Bijlage 4a.

Betreft : Ruimtelijk en milieu advies. Toekomst van de Kaardebol.
Datum : 2025.03.10
Van : team Ruimte Economie en Duurzaamheid.

Model 1, nieuwbouw op locatie van de kas en behoud bestaand gebouw.

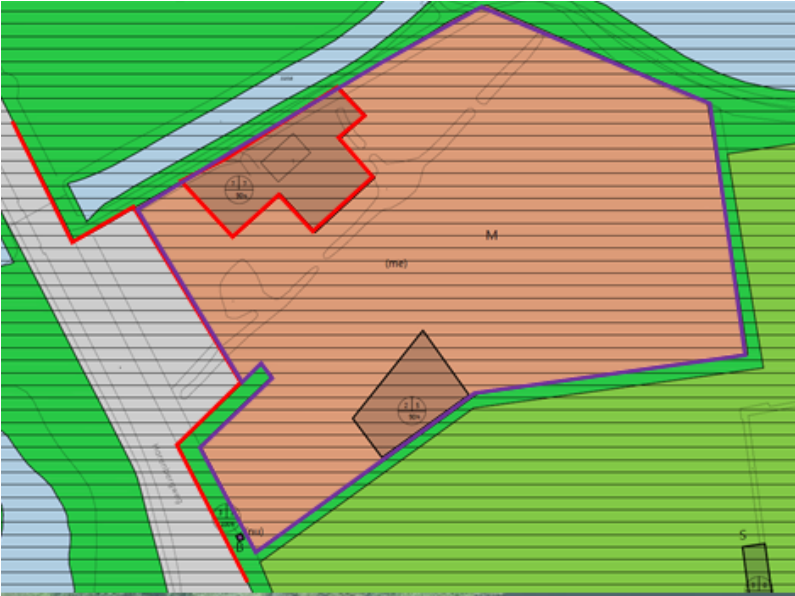
Model 1 (de bebouwing) zou mogelijk geheel binnen het geldende omgevingsplan passen, afhankelijk van de te kiezen goot- en bouwhoogte van de nieuwe aanbouw. Voor de andere modellen is een afwijking van het omgevingsplan benodigd. Als er een concreet bouwplan is dan kan dit met een

- ➔ Model 1 heeft de voorkeur vanuit het Cluster RO. Daarna model 2 en model 4. Model 3 wordt als laatste gewaardeerd. Model 3 en 4 hebben meer impact op de bestaande waarden van het gebied en Erve Eme.

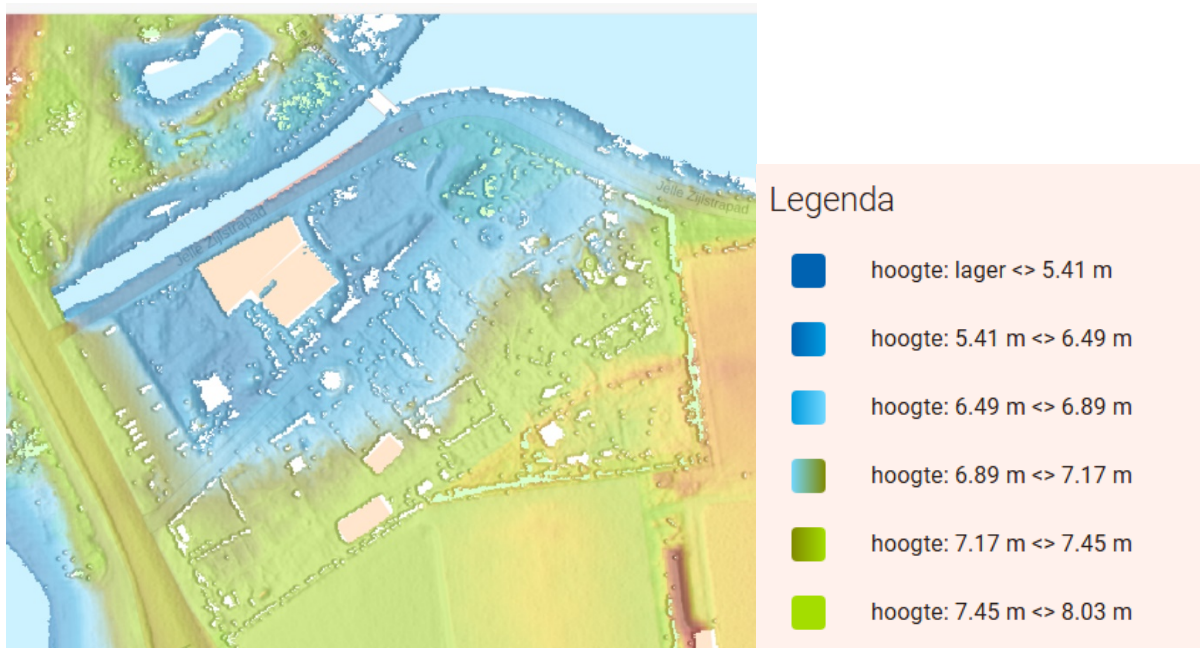
Er wordt niet gestuurd op het grondwaterpeil. Het terrein ligt laag en de grondwaterstanden zijn hoog. Dit leidt tot een nat gebied. Wij weten niet hoe in het ontwerp van de Kaardebol rekening is gehouden met de bestaande situatie. Wel zijn er (grond)waterproblemen ontstaan in het gebouw en de omgeving vanwege de huidige situatie. Behoud van bijzondere vegetatie waarbij een hoge grondwaterstand vereist is versus een gebouw dat niet verhoogd of andere maatregelen (op een terp) is aangelegd.

Rekening houdend met water en bodem sturend is dit geen goede locatie om te bouwen. Het terrein ligt laag, hoge grondwaterstand, optreden van wateroverlast en overloopgebied van de aangrenzende watergang. Aanvullende maatregelen zijn noodzakelijk om klimaatbestendig te zijn. Dit is een belangrijk aandachtspunt bij de verder planvorming. Onderstaand kaartje uit de AHN4 geeft het hoogteverloop aan. Hierop is te zien hoe laag het terrein ligt met een grondwaterstand rond de 6.00 m + NAP.
